监理工程师通知单

工程名称：蒋巷镇三洞湖 75MW 渔光互补光伏发电项目

编号：CZZH-DQ-B002-008

事由：关于施工现场组件安装施工存在安装隐患问题

附图片：

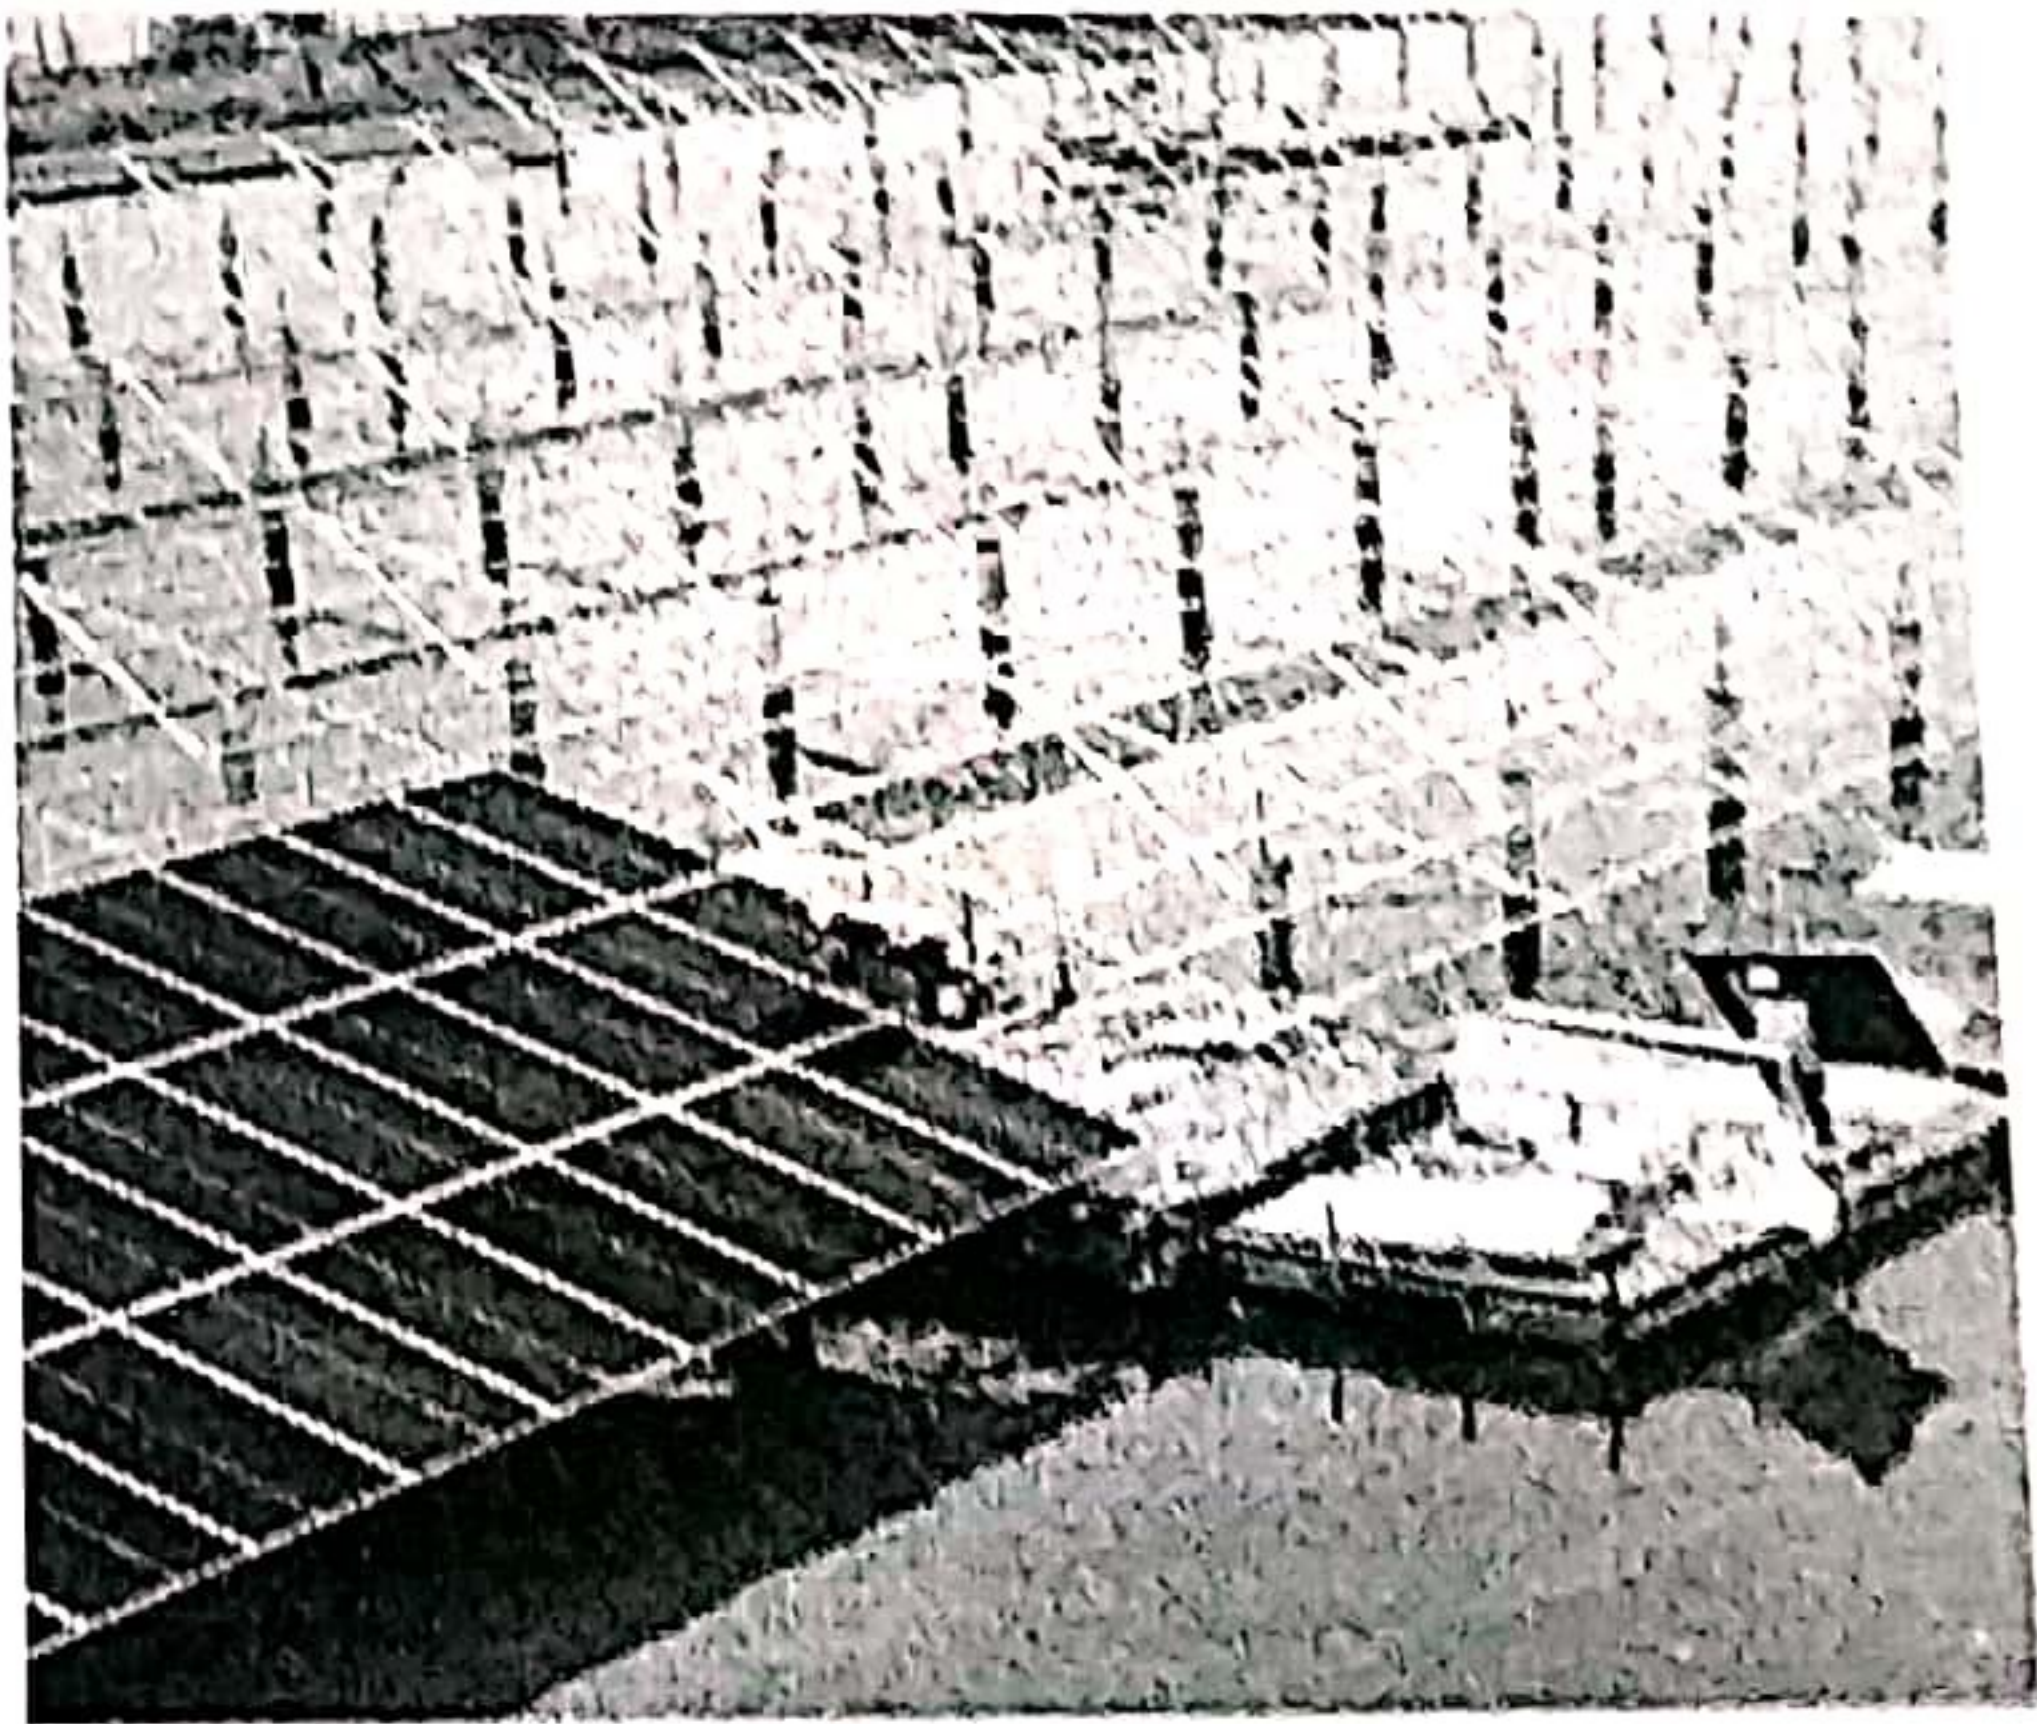
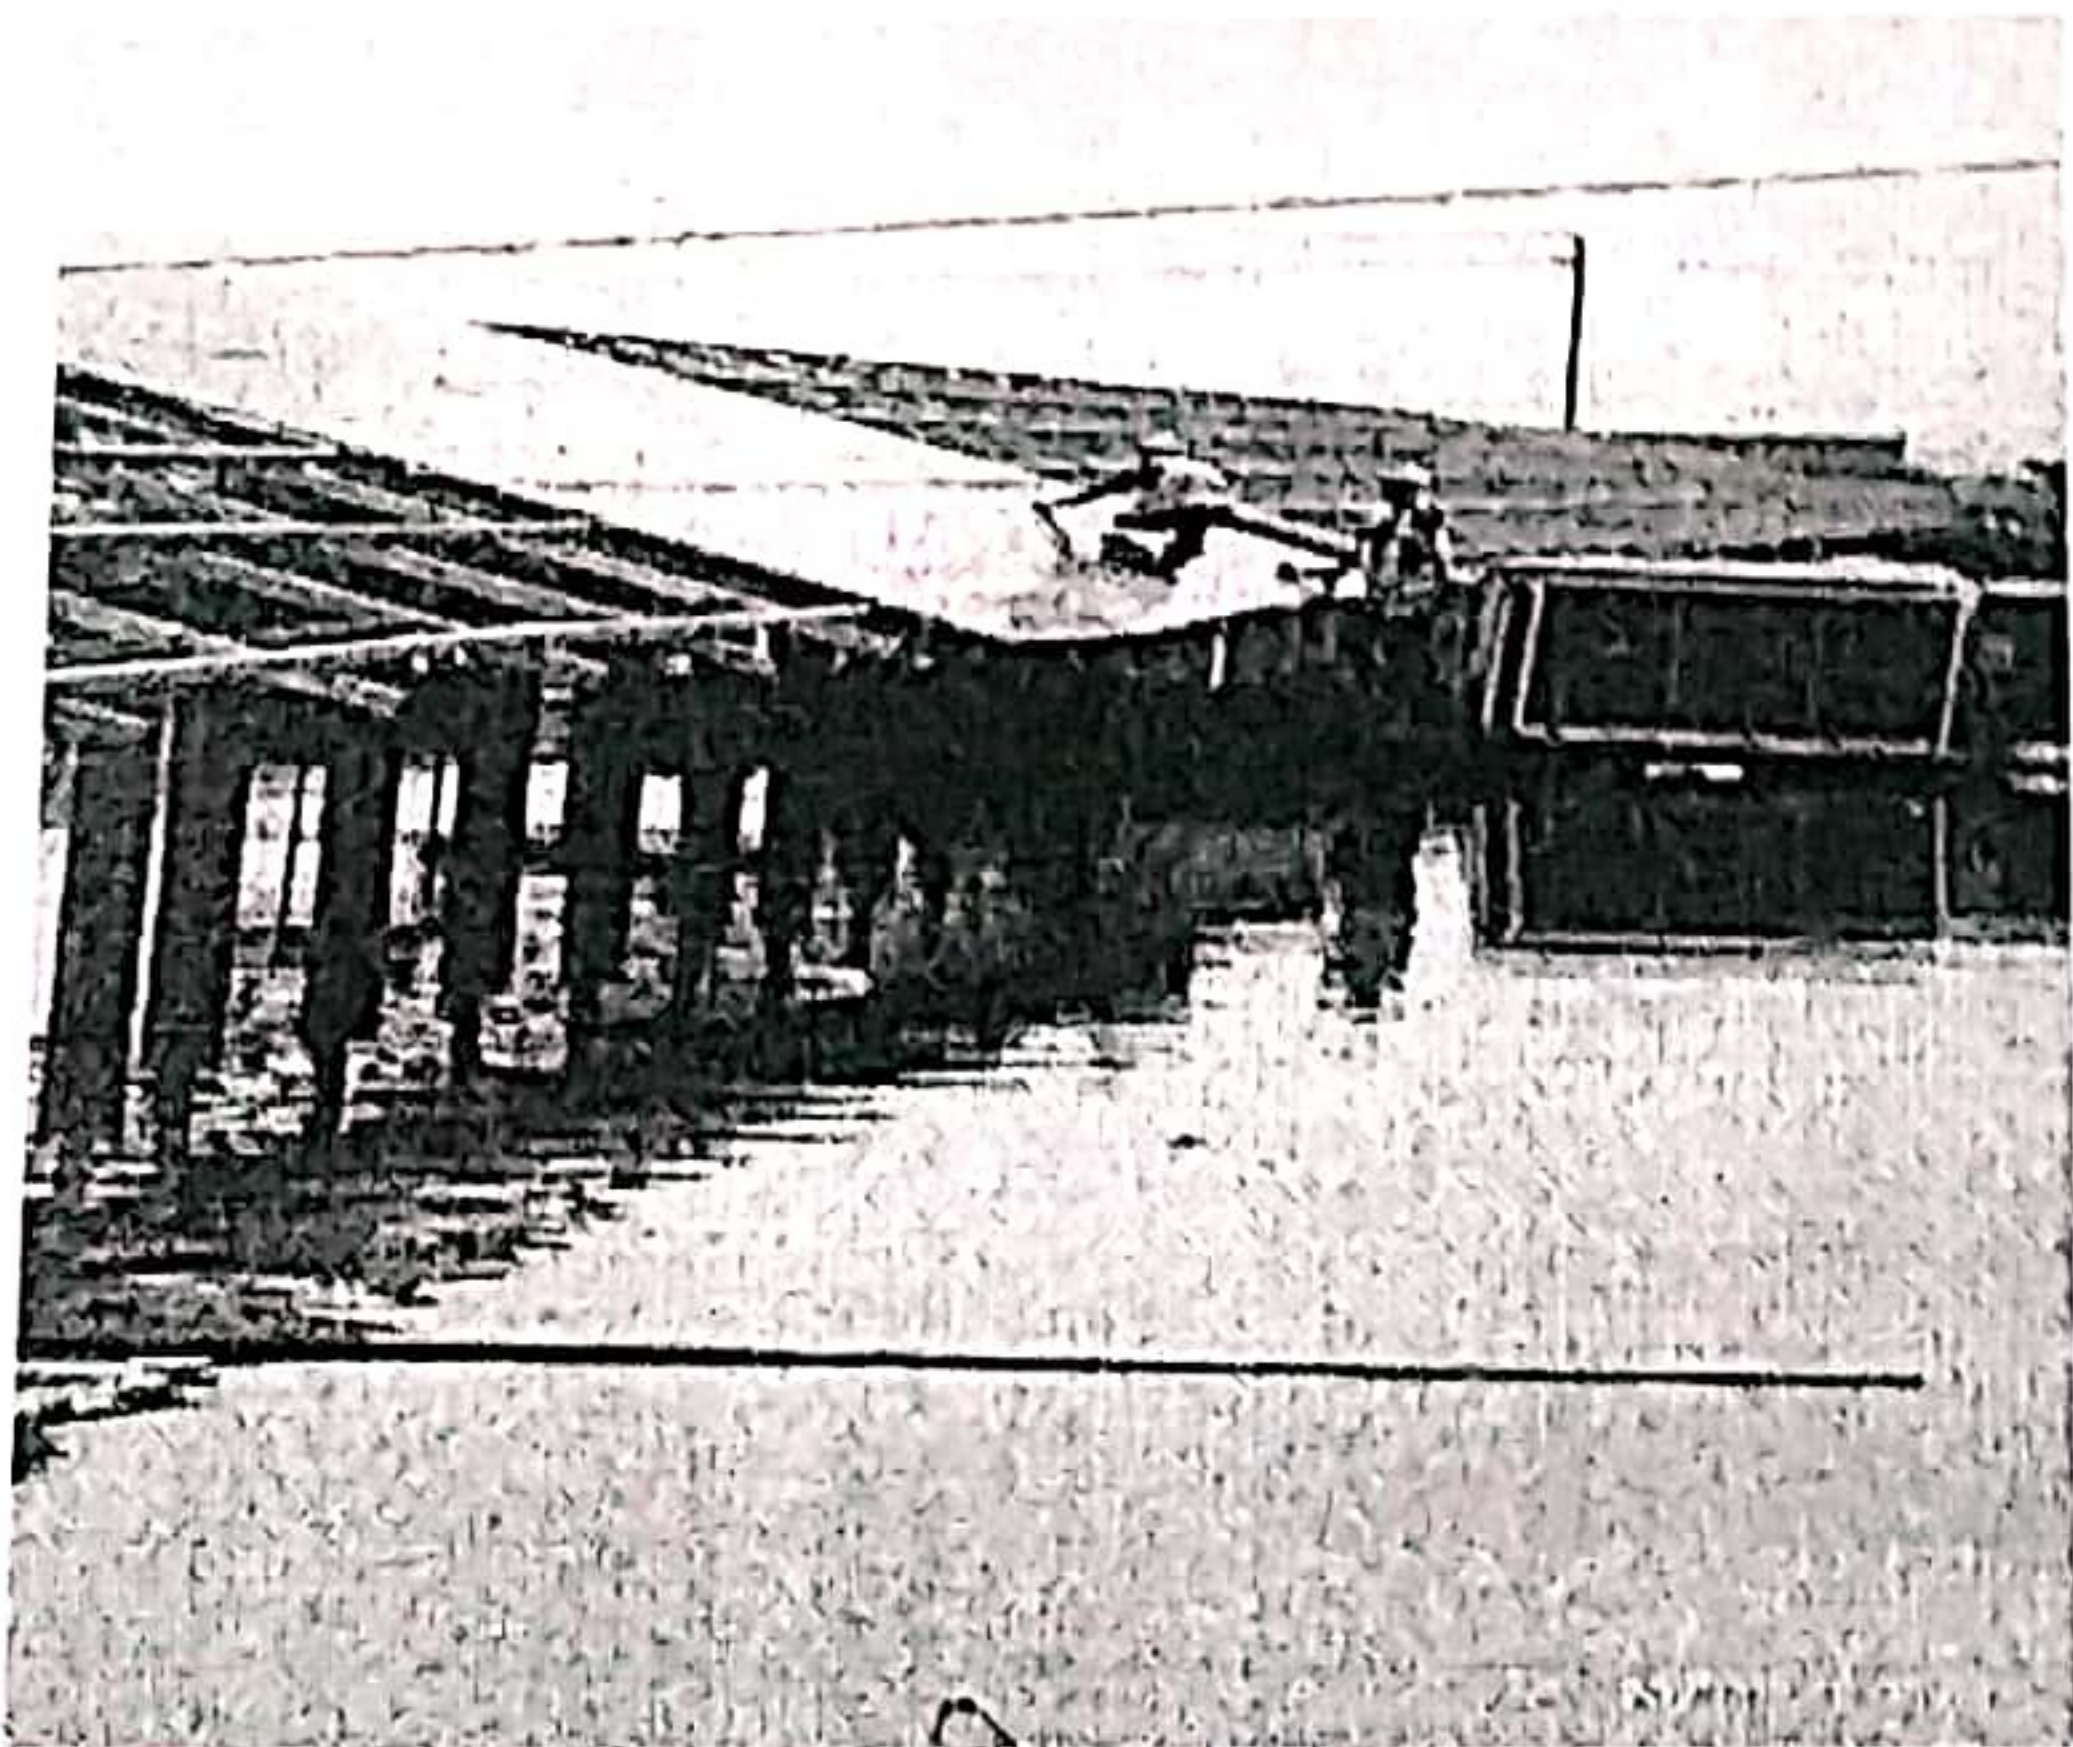
2020 年 09 月 15 日监理部对施工现场巡视检查，发现 98#箱变区域组件安装过程中存在施工人员踩踏光伏组件现象。上述踩踏问题发生而你单位未能及时、有效控制，究其原因主要是施工人员责任心不强，安全技术交底、现场管理工作不到位、三检制度未落实到位。

为保证后续安装工作的顺利进行，我监理部要求你单位针对上述问题，引起高度重视，加强施工人员安全技术交底工作，克服上述存在的问题，确保踩踏问题不再发生，保证工程质量。

针对上述问题要求贵单位一日整改完成并以书面形式回复。
